COMMISSION ROYALE DES MONUMENTS ET DES SITES
KONINKLIJKE COMMISSIE VOOR MONUMENTEN EN LANDSCHAPPEN

N/Réf. :	BXL21365_715_PUN	BRUXELLES. Rue Van Artevelde, 70 – Anciens établissements Absalon
Gest. :	A. Heylen	
V/Réf. :	2043-0439/10/2022-313PR	<u>DEMANDE DE PERMIS UNIQUE</u> : Rénover et restaurer une maison de commerce, restaurer des éléments de décor, transformer et construire 12 unités d'habitation avec atelier pour profession libérale et parking souterrain
Corr DPC:	C. Jacques	
NOVA :	04/PFU/1848820	
Corr DU:	G. Vandebroeck

Avis conforme de la CRMS

Traces de la bichromie originelle (photo jointe à la demande)

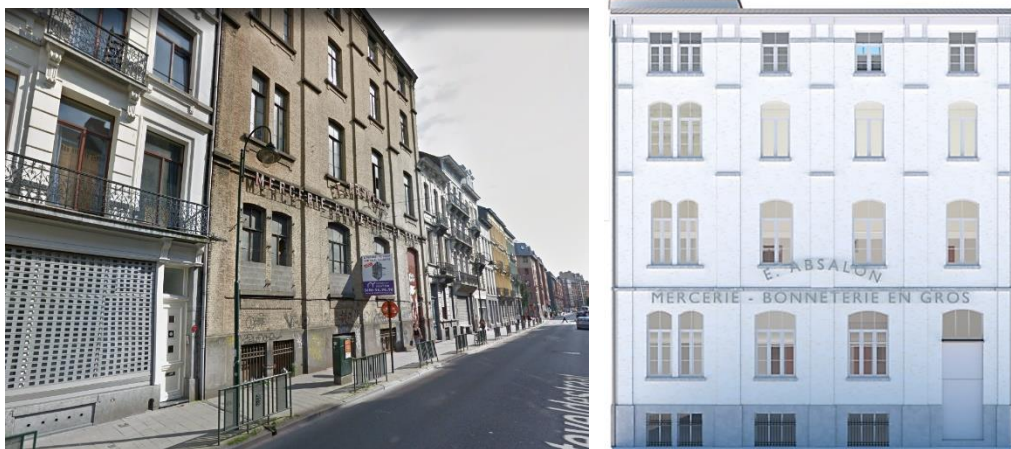
À l'extérieur, ne parvenant pas à retirer la couche picturale sans abîmer davantage les maçonneries de briques sous-jacentes, celles-ci seraient recouvertes d'une nouvelle finition. La protection serait composée de deux couches d'enduit recouvertes d'une couche de finition minérale décorative, à base de chaux hydraulique naturelle pure, de chaux grasse ou par un badigeon minéral à base de chaux ou de silicate.

La Commission n'est pas opposée à ce type de finition à condition qu'elle adopte les caractéristiques suivantes, à démontrer par des tests de mise en œuvre préalables (voir plus loin):

- préserver la lecture / le relief des briques et des éléments en pierre : bien qu'assez couvrant, la pose d'un chaulage / badigeon, même en deux passes, peut assurer le maintien du relief des briques pour autant que la mise en œuvre soit réalisée selon les règles de l'art par une main-d'œuvre spécialisée ;
- assurer une protection adéquate des maçonneries (on envisage l'isolation par l'intérieur) ;
- assurer une adhérence parfaite des finitions à la brique, mais surtout à la couche picturale en place (attention aux phénomènes de réaction entre les couches). Dans ce cadre, il est fortement conseillé d'analyser la couche picturale existante pour en vérifier la compatibilité avec le futur traitement.

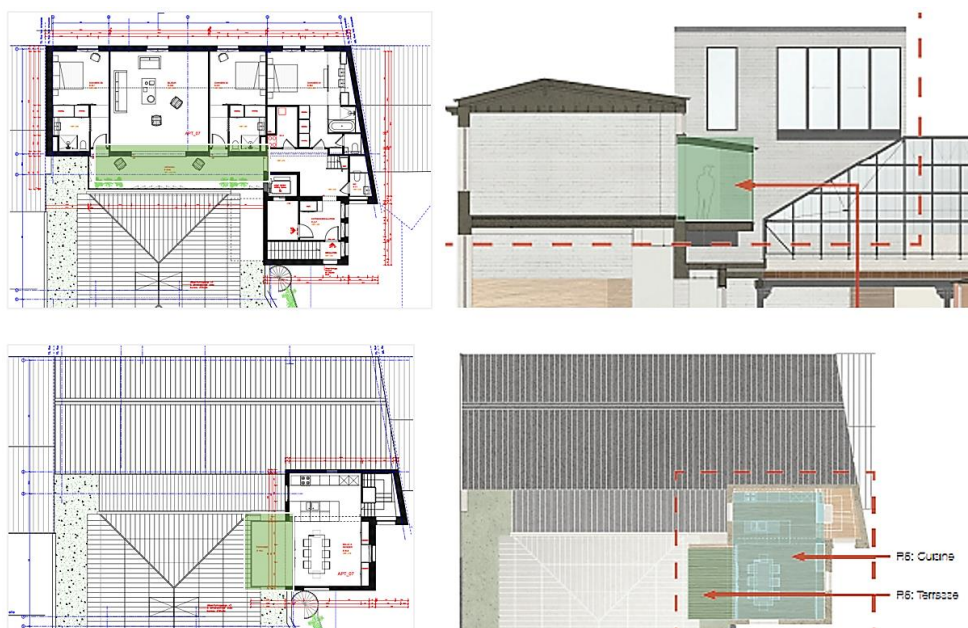
a) Les coursives existantes sous la verrière reposent sur une structure métallique comprenant 6 colonnes sur chacun des 3 niveaux originels. La CRMS demande de conserver l'ensemble des colonnes en fonte (et non seulement 4 colonnes par plateau) et au besoin, d'adapter le plan des logements pour rendre cette option possible.

b) Dans une même optique, il convient de réintégrer dans l'atrium les anciens garde-corps ouvragés très qualitatifs, attribués à V. Horta. La note explicative mentionne : « il est envisagé, en fonction du linéaire, de remplacer les garde-corps de bois plein par ceux en métal, stockés dans les sous-sols et dont le dessin serait attribué à Victor Horta » (p. 18). Or ces éléments ne figurent sur aucun document graphique. Le dossier devra donc être complété sur ce point et assorti de dessins précisant à quels endroits et de quelle manière l'on envisage de réintégrer ces éléments aux structures anciennes.
